DIRECCIÓN DE PREVENCIÓN Y ATENCIÓN DE EMERGENCIAS

CONCEPTO TÉCNICO No. CT – 4998

Localidad	2. CHAPINERO
UPZ	88. EL REFUGIO
Barrio	EMAUS
Dirección	CALLE 69 A No. 4 – 64/66
CHIP	AAA0089ATNN
Información Catastral	MANZANA 10 LOTE 06
Fecha de Visita	22 DE OCTUBRE DE 2007
Área (Ha)	0.0260
Solicitante	CURADURÍA URBANA No. 5
Tipo de Amenaza	REMOCIÓN EN MASA

Figura No.1 – Localización del Proyecto "Calle 69 A No. 4 – 64/66", en el Plano Normativo de Amenaza por Remoción en Masa del POT.

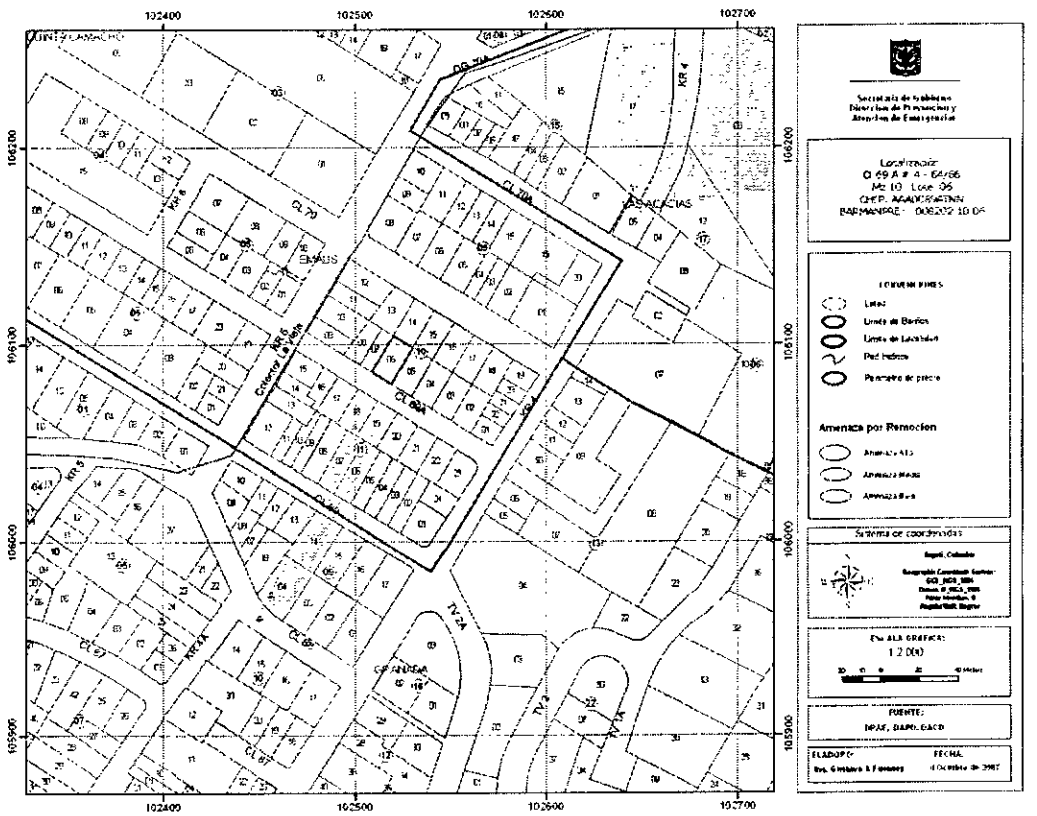
De acuerdo con el plano normativo de Amenaza por Remoción en Masa del Plan de Ordenamiento Territorial de Bogotá – POT (Decreto 190 de 2004, por el cual se compilan los decretos 619 de 2000 y 469 de 2003), el sector donde se localiza el Proyecto de la Calle 69 A No. 4 – 64/66 se encuentra en una zona de AMENAZA MEDIA por procesos de remoción en masa (Figura No. 1).
